## 改善箇所説明図

### 基準不適合発生箇所

① エンジン制御ユニット

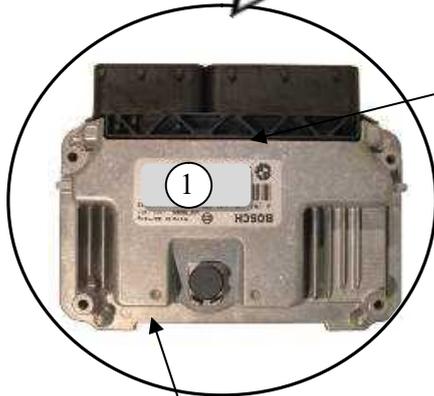
エンジン回転数と駆動輪の間に急な大きな回転速度差を生じさせる特殊な運転操作条件下において、トランスミッションに大きな負荷がかかることがある。そのため、そのような走行を繰り返すことで、最悪の場合、トランスミッションのインプットシャフトが折損し、走行不能になるおそれがある。

全車両、エンジン制御プログラムを修正する。

識別：エンジン制御ユニットへ白色の識別ペイントを塗布する。
